方案报批后主要修改内容：

1. 方案修改前后总体鸟瞰图对比

2. 方案主要修改

总平面图增加门岗门头位置：

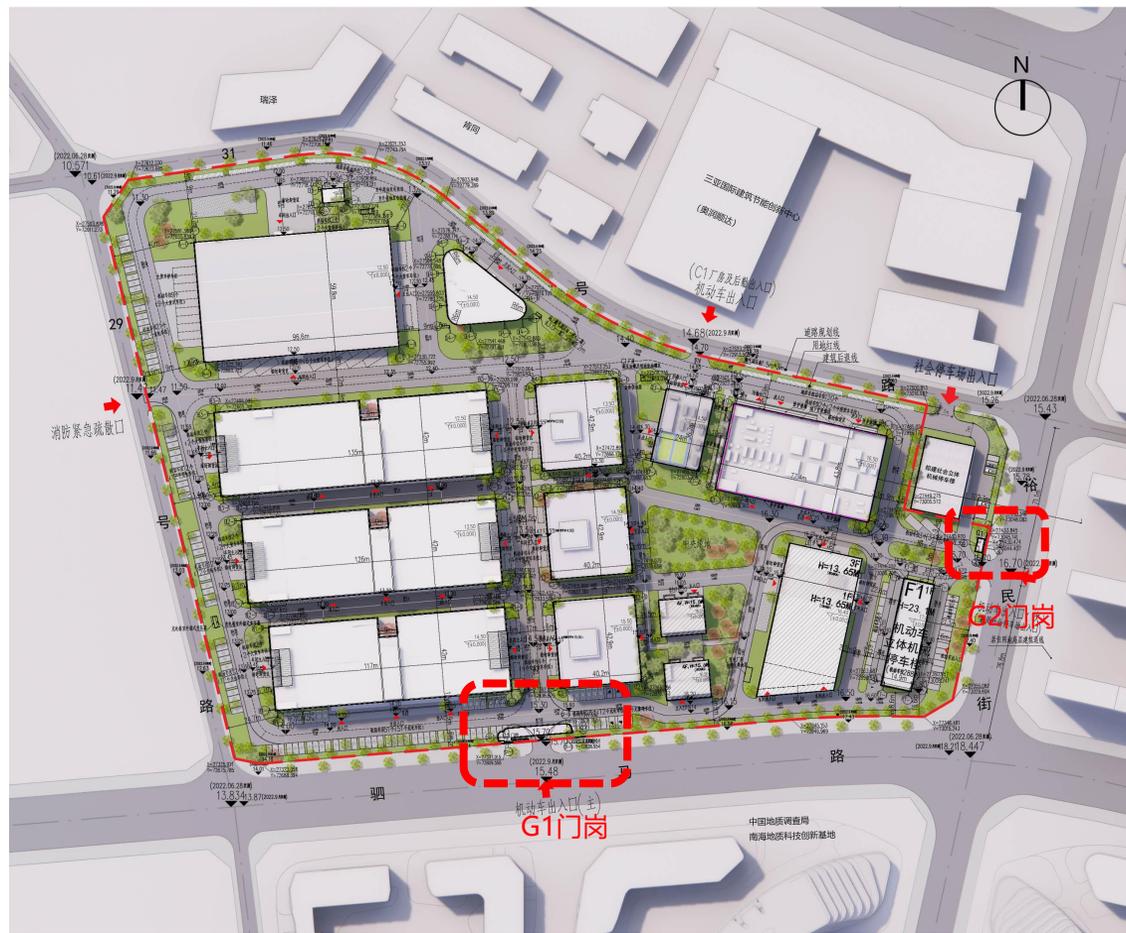
修改1——基地主次出入口增加门岗、门头

主要出入口修改内容：

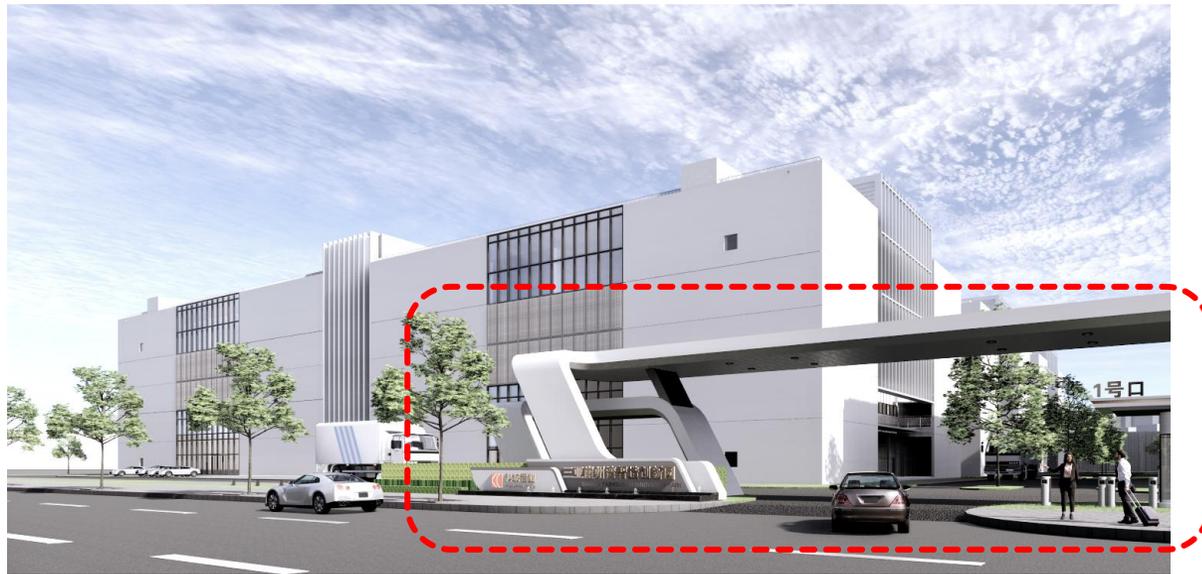
为便于日常管理，沿驷马路主要出入口增加G1门岗，同时结合G1门岗设置主入口门头。门岗及门头主要材质为浅银灰色及深色铝板幕墙、玻璃幕墙，建筑造型简约现代，可提升项目主入口形象，塑造现代产业园标杆。

B厂房屋顶层修改:

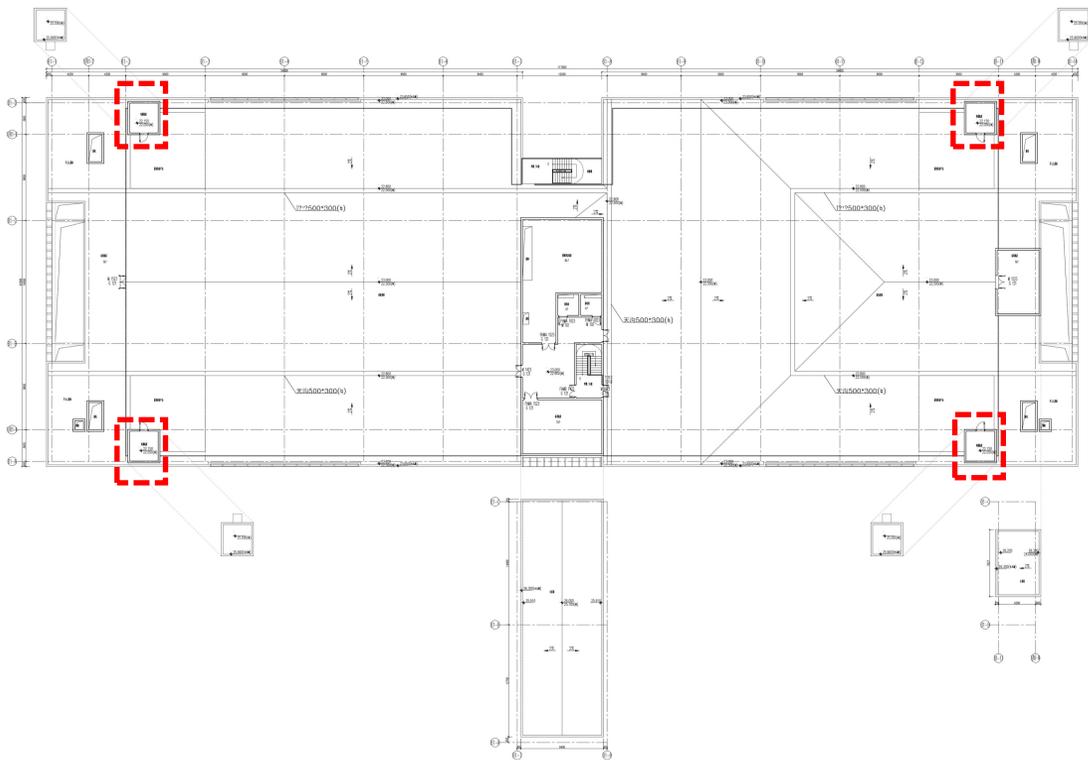
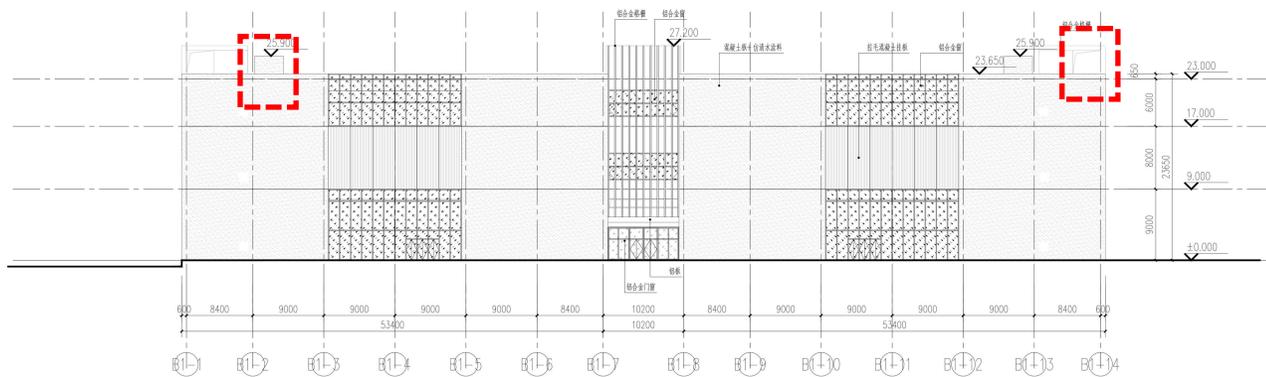
为控制工程造价，B型厂房（B1,B2,B3）的4部货梯由无机房电梯改为有机房电梯，屋顶增加4处电梯机房，机房顶高出大屋面女儿墙2.25m。

B型厂房 新增消防救援窗平面位置

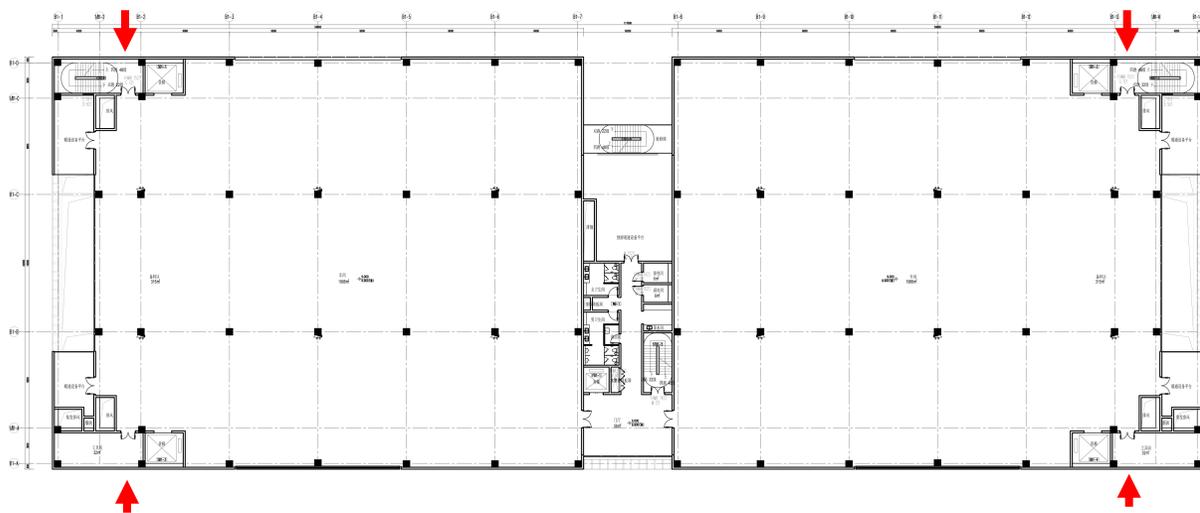
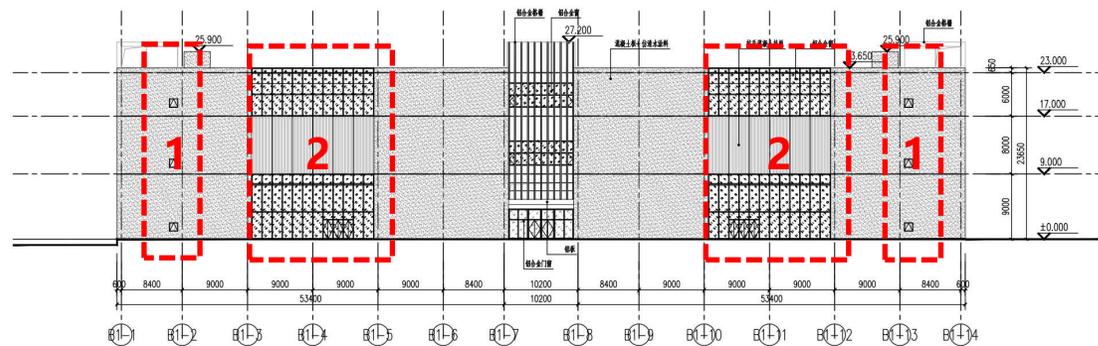
1. B型厂房原方案设计中，每个防火分区均设置不少于2个消防救援窗，间距不大于20m，符合相关设计规范要求。后期根据施工图审查要求，每20m设置一个消防救援窗，在每层端部的实墙面增加若干消防救援窗，尺寸为1.2m宽x1.2m高，窗台距地0.9m。

2. 根据工程造价控制需要，玻璃幕墙划分调整，适当缩小玻璃板块面积。

B3厂房西区南北立面：

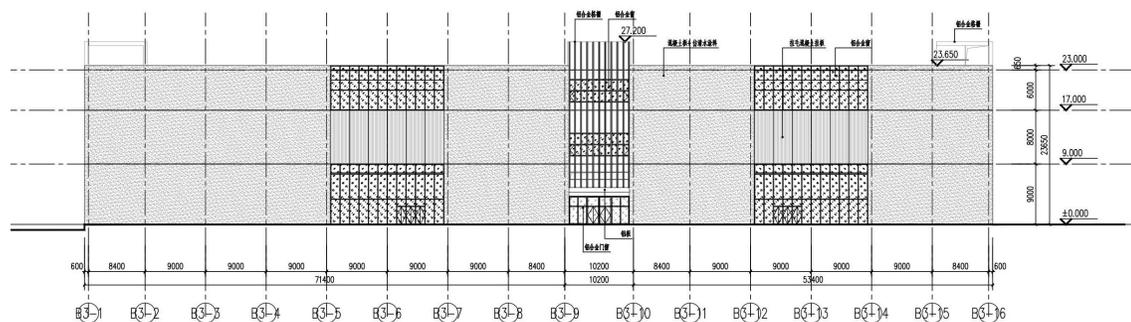
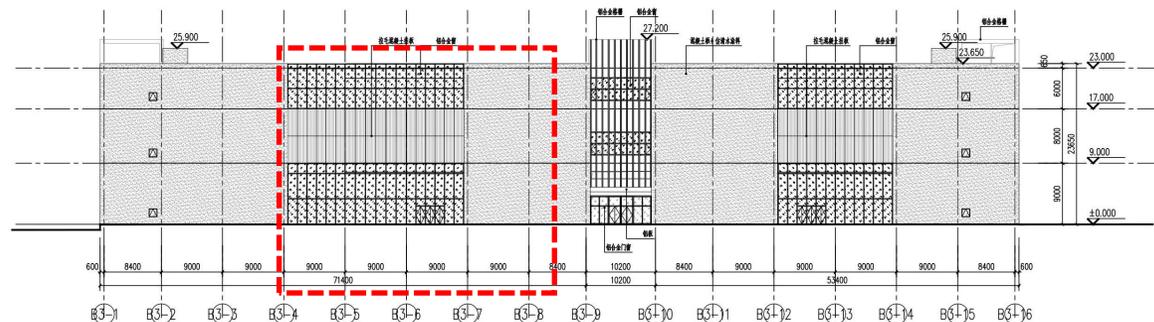
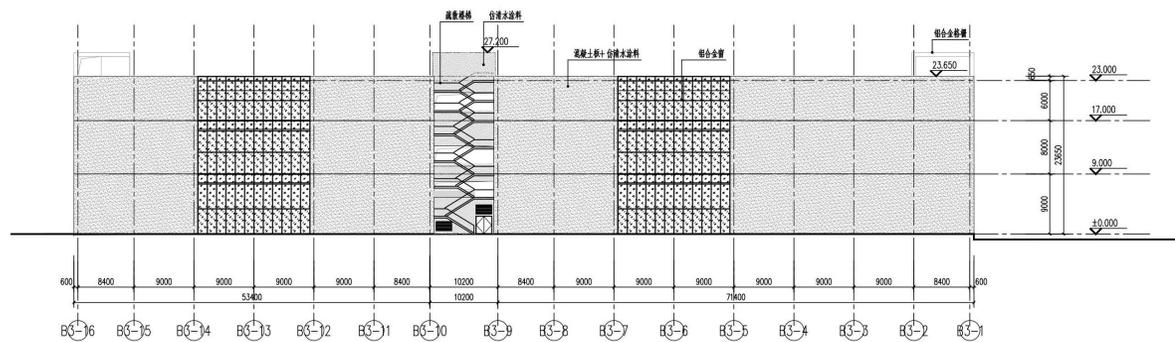
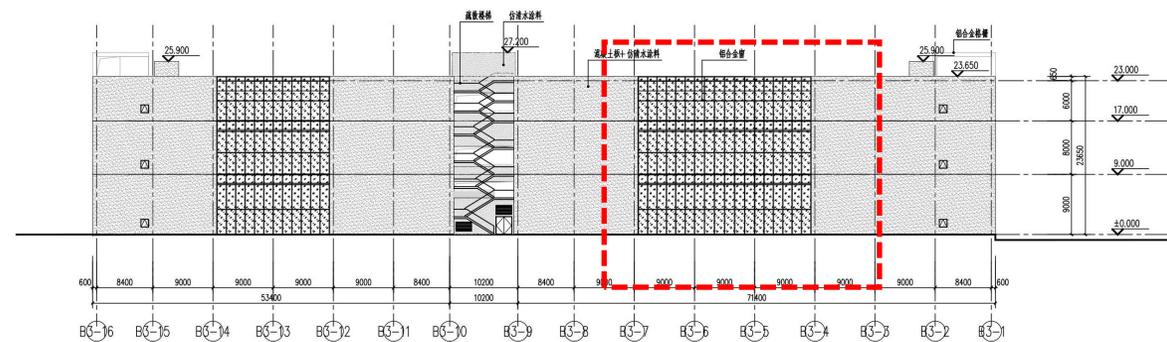
B3厂房西区（1轴至9轴）长度达到70m，为增加车间自然采光面、降低人工照明能耗，将该区域南北立面开窗水平范围扩大，由18m增加至27m。

D1D2既有建筑外立面改造主要修改内容

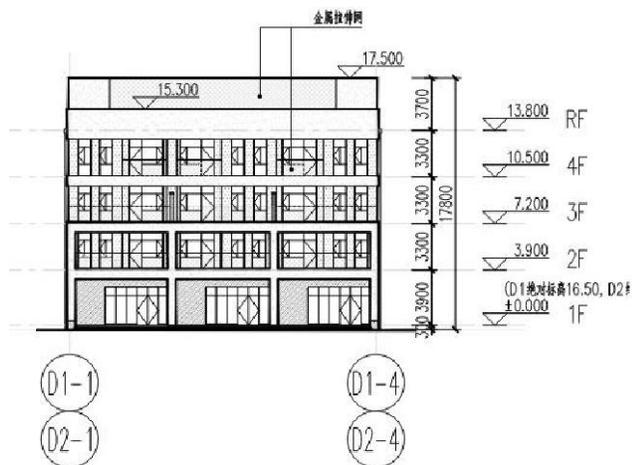
为提升建筑及园区品质，D1会议中心、D2接待中心两栋既有建筑外立面改造，首层外墙饰面材料由涂料饰面改为银灰色波纹铝板饰面。根据后期功能使用要求，取消三层露台分隔墙。

D4动力站外立面

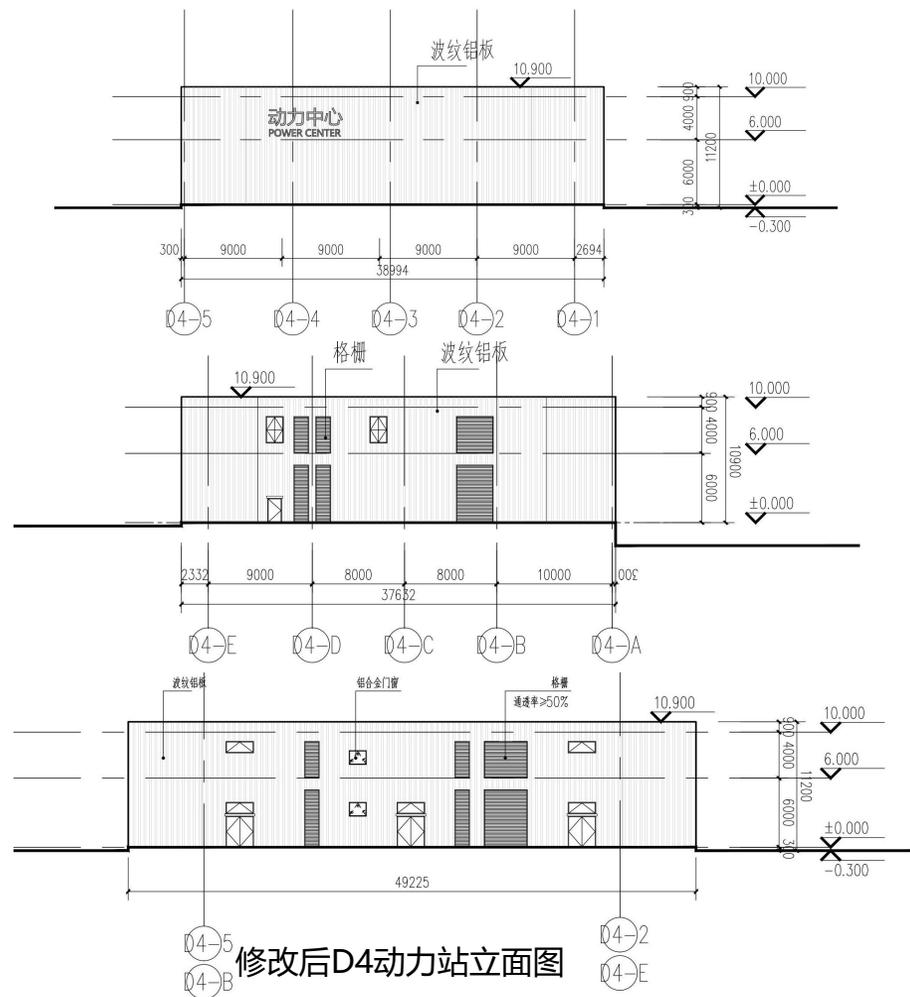
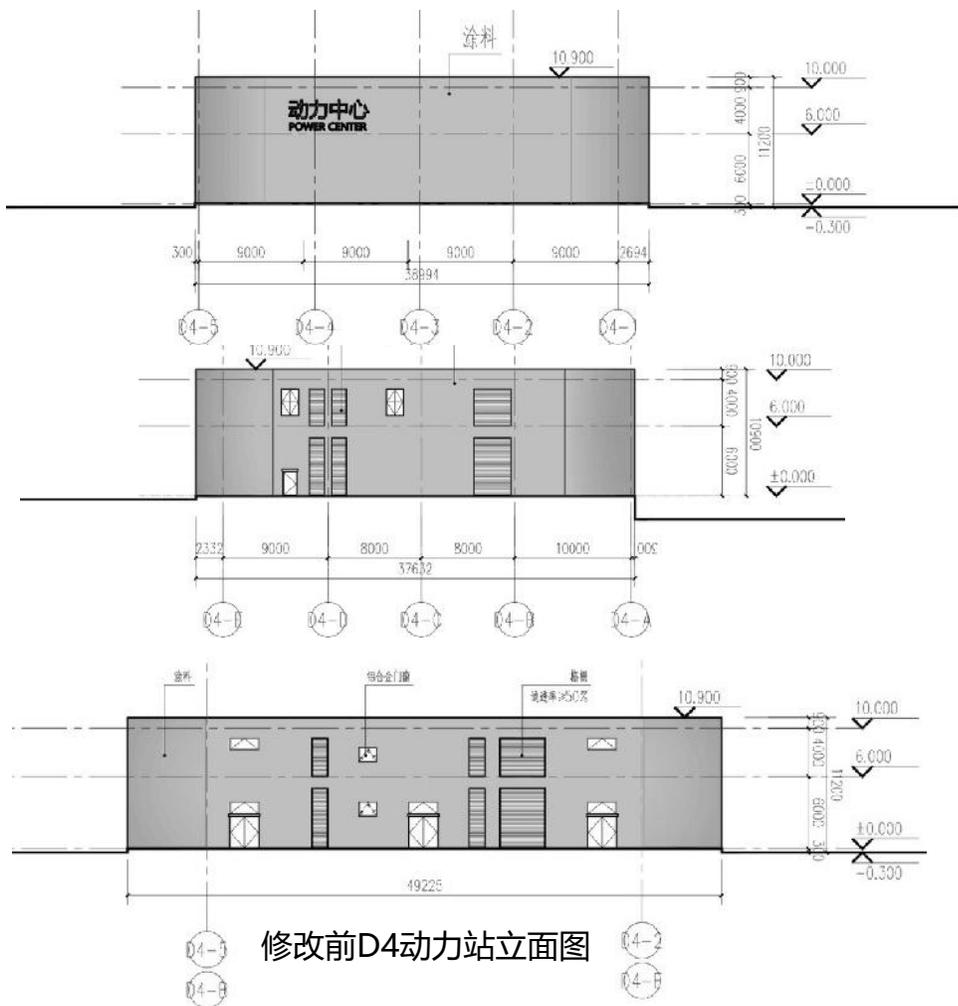
D4动力站位于主入口景观轴线，为提升园区环境品质，打造现代产业园标杆形象，将D4动力站外墙材料由涂料改为波纹铝板。

修改7——F1机动车立体机械停车楼方案修改

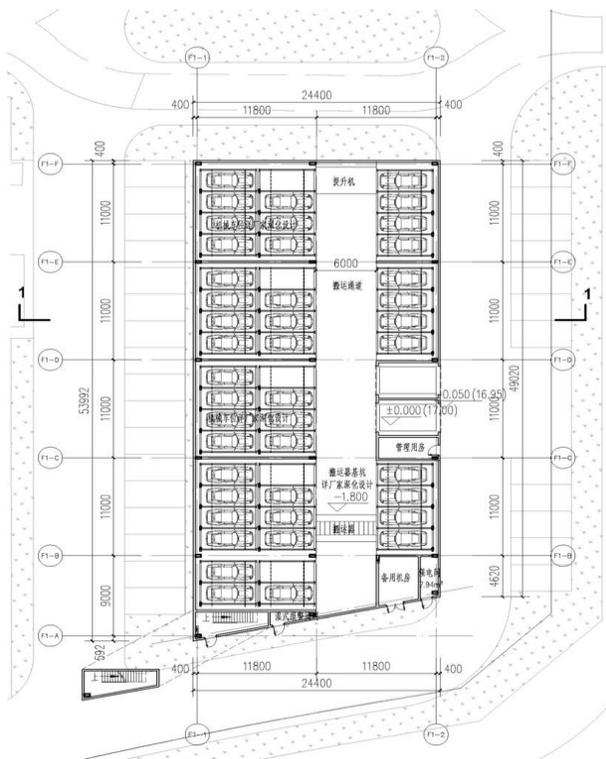
根据机械停车设备选型，F1停车楼平面轮廓及建筑高度进行调整。平面轮廓由54m×24.4m为53.2m×14.9m，建筑高度由13.2m调整为23.1m，立体车架层数由6层调整为10层。调整后建筑总平面布局，与相邻建筑间距以及退界均满足规划要求。

修改后车库方案平面图

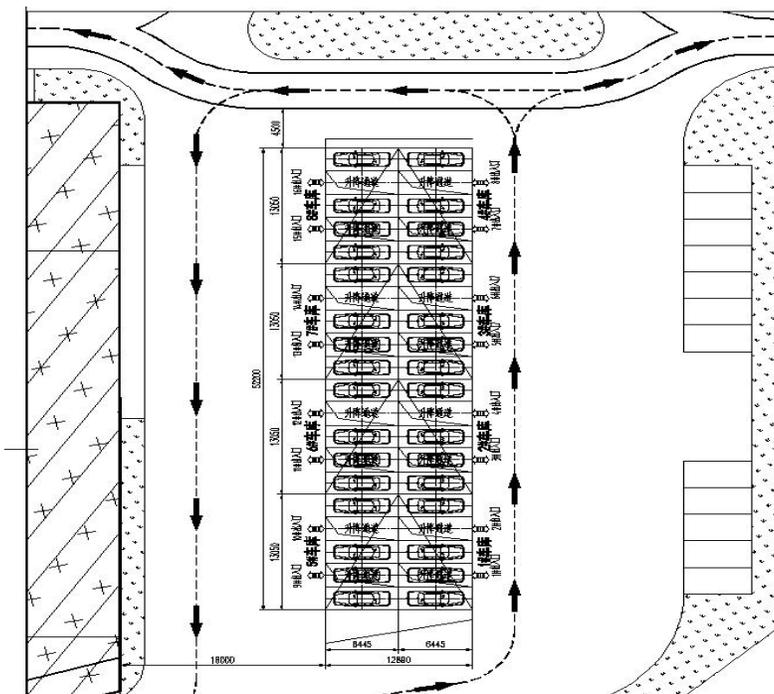
原车库方案为平面仓储式移动车库设备，该库型占地面积 $24.4 \times 54 = 1317.6$ 平米，库内车位有前后排穿越形式，存取车平均时长240秒/辆。总计车位数近300泊位仅设置两个出入口，存取车效率较低，无法满足园区内用户上下班高峰期集中时间段存取车需求。

现车库方案为垂直升降塔式车库设备，占地面积 $12.8 \times 52 = 665.6$ 平米，车位数288泊位，库内车位为单排形式，首层配回转盘保障存取车正进正出，平均存取车时长90秒/辆；该库共设置16个出入口，采用人脸识别和手机扫码存取车。存取车效率较高，能充分满足园区内用户上下班高峰期集中时段存取车辆。
